INFORMACJA

Z dniem 10-06-2010 zmieniony zostaje układ wyprowadzeń króćców centrali wentylacyjnej „**MISTRAL P**”. Parametry techniczne central, jak charakterystyka przepływowa, sprawność temperaturowa czy wymiary zewnętrzne central nie ulegają zmianie.

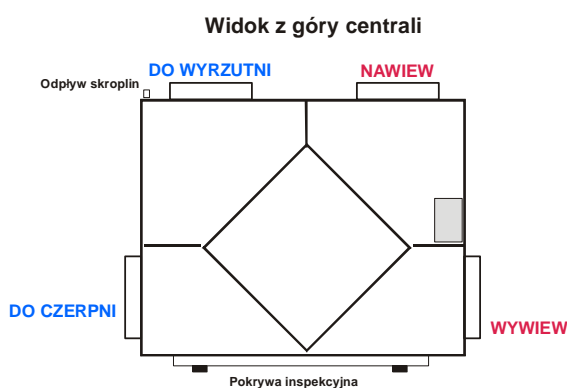
Zgodnie z rysunkiem poniżej w nowych centralach króćce wylotowe (NAWIEW, DO WYRZUTNI) wykonane są na tylnej ścianie centrali.

Wykonanie prawe (MISTRAL P)
z wylotami od tyłu

Wykonanie lewe (MISTRAL P)
z wylotami od tyłu

Zaletą takiego układu kanałów jest zapewnienie większej „swobody” dostępu do układów automatyki centrali, co w przypadku serwisu urządzenia nie będzie wymagało konieczności zdemontowania kanałów wentylacyjnych.

W przypadku już istniejących projektów, w których zastosowano centrale MISTRAL P z wszystkimi króćcami z boku, zaleca się zamianę central i wykonanie instalacji zgodnie z nowym układem króćców. Jednak w razie braku takiej możliwości, istnieje możliwość wykonania centrali podwieszanej zgodnie z projektem, jednak należy to wyraźnie określić w uwagach podczas składania zamówienia.
